LABORATORIO NACIONAL  
DE MATERIALES Y MODELOS ESTRUCTURALES

Informe: LM-IG-05-21

### Revisión de aspectos geotécnicos del Informe Final: Diseño estructural sobre el Rio Torres en la ruta N°39 de Circunvalación

INFORME FINAL

Figura 1. Modelo geotécnico de la ruta N°39 de Circunvalación desde la Universidad de Costa Rica hasta la intersección de Guadalupe. (Fuente: Trejos y Chavarría, 2020)

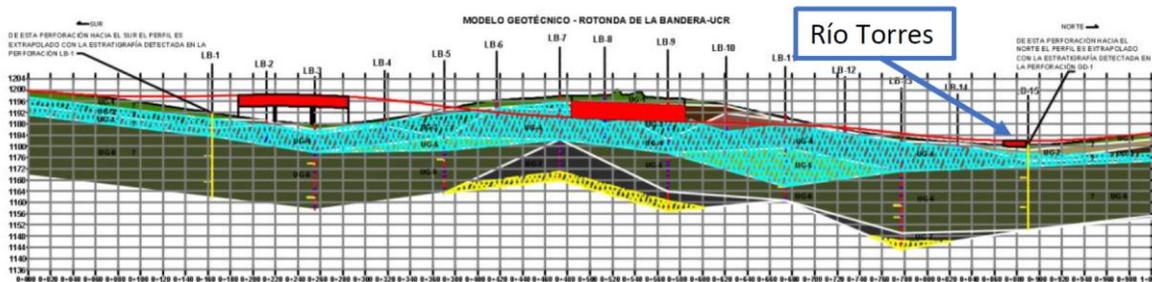
En este punto, cabe mencionar que los resultados y modelos utilizados para realizar el diseño estructural de los pilotes, ya fueron discutidos anteriormente en el Informe LM-IG-06-19 “Revisión de los estudios de suelo del proyecto de la Rotonda de la Bandera y de la intersección de Guadalupe – Ruta Nacional N° 39”. Como se mencionó en este informe, las propiedades asignadas son acordes con los materiales encontrados y cuyos valores son conservadores con respecto a los resultados obtenidos con los ensayos de laboratorio.

Figura 2. Modelo geotécnico del puente sobre el Río Torres en la ruta N° 39. (Fuente: Trejos y Chavarría, 2020)

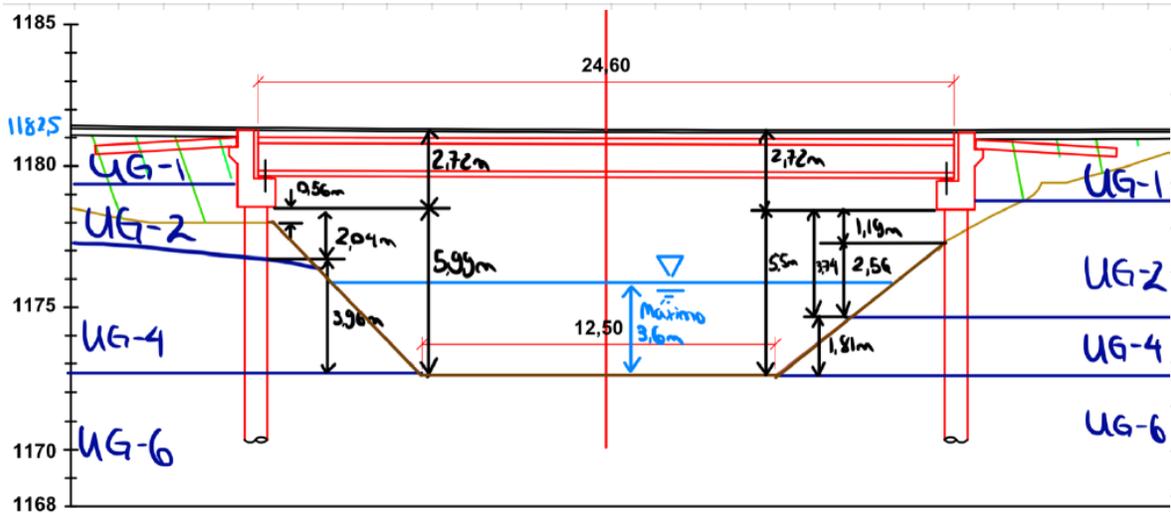
Por otro lado, según lo expresado en la sección 11 del informe, el cálculo de la capacidad geotécnica de ambas márgenes desprecia el aporte de la capacidad por fricción de los materiales que se encuentren por encima de la unidad UG-6 que se observa en la Figura 2, lo cual corresponde a la suposición de la posibilidad de que el talud frente a la pantalla de pilotes se lave debido a una falla en la obra de protección, lo cual pretende dar resultados que se encuentran del lado de la seguridad sobre la capacidad geotécnica de los pilotes propuestos. Estas suposiciones de los autores del informe se consideran suficientemente conservadoras y adecuadas para los análisis realizados.

Figura 3. Modelo de análisis de demanda en cargas en los pilotes del puente sobre el Rio Torres en la ruta N° 39. (Fuente: Trejos y Chavarría, 2020)

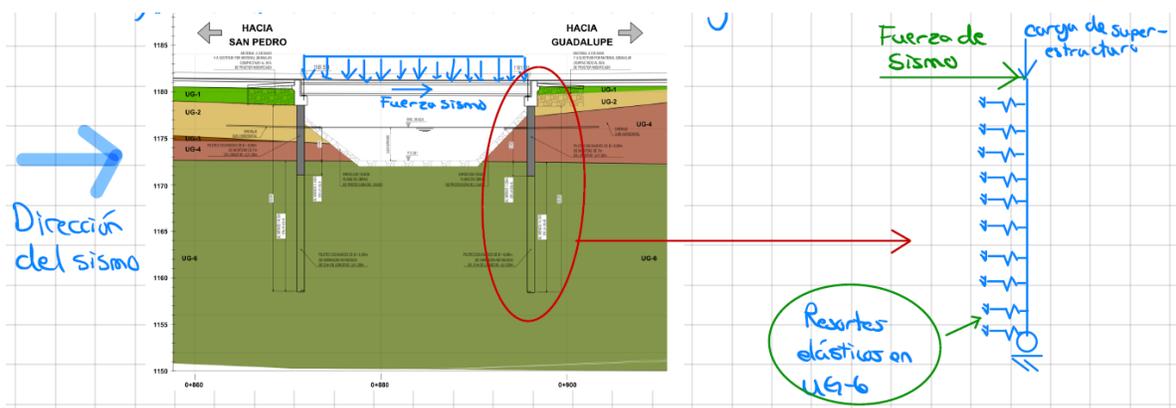
Estos análisis se consideran apropiados para determinar las demandas de carga de los pilotes para la subestructura del puente propuesto sobre el Rio Torres. Sin embargo, se sugiere ampliar o aclarar si sería conveniente, o no, desde el punto de vista geotécnico, realizar un análisis adicional sobre un eventual Modelo 3, en el cual se considere la condición dinámica (sacudida sísmica), únicamente como una presión pasiva en la pantalla de pilotes, aplicada únicamente como resortes elásticos en la profundidad de los 13,5 m en la capa UG-6 a fin de representar la respuesta y la demanda en los pilotes de la margen izquierda de la Figura 3b, lo cual podría considerarse una condición más crítica desde el punto de vista geotécnico, puesto que no existiría un apoyo en la parte superior de los pilotes.
